改善箇所説明図

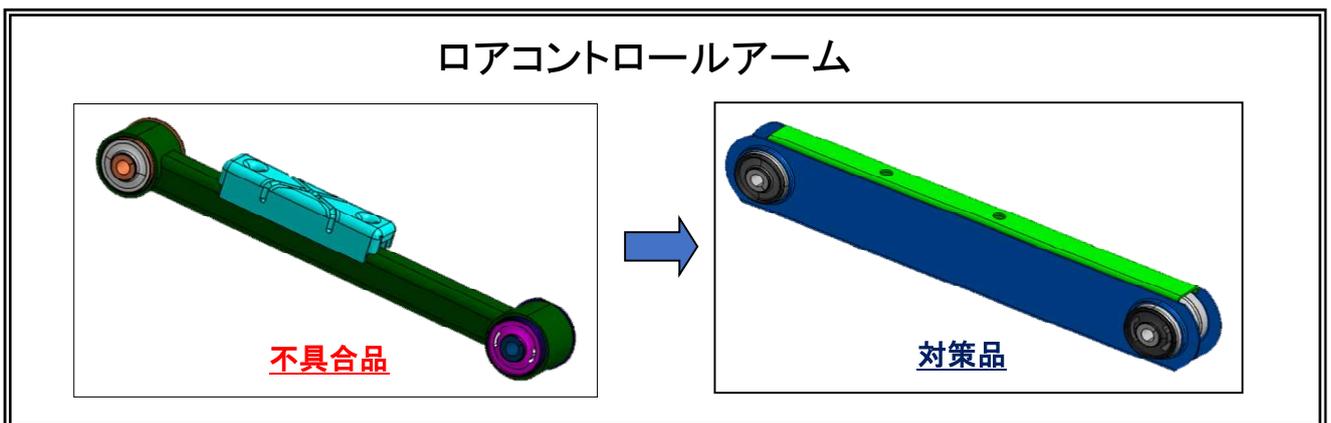
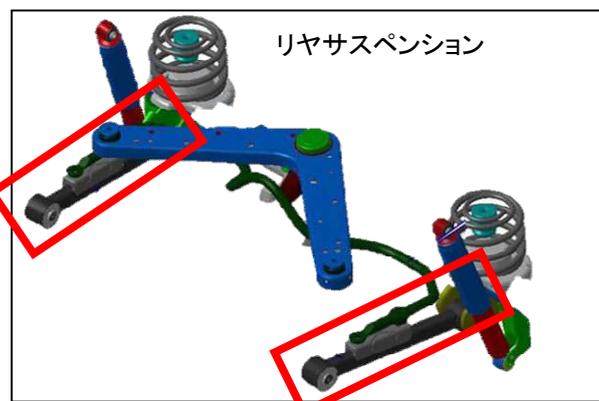
リヤサスペンションのロアコントロールアームの水抜き穴の位置が不適切なため、ロアコントロールアーム内に浸入した雨水が適切に排出されないものがある。そのため、当該アーム内に腐食が生じ、最悪の場合、ロアコントロールアームが折損するおそれがある。

全車両、ロアコントロールアームを対策品に交換する。

識別 : 対策品のロアコントロールアームは、形状にて判別可能なため、識別マークは設けない。
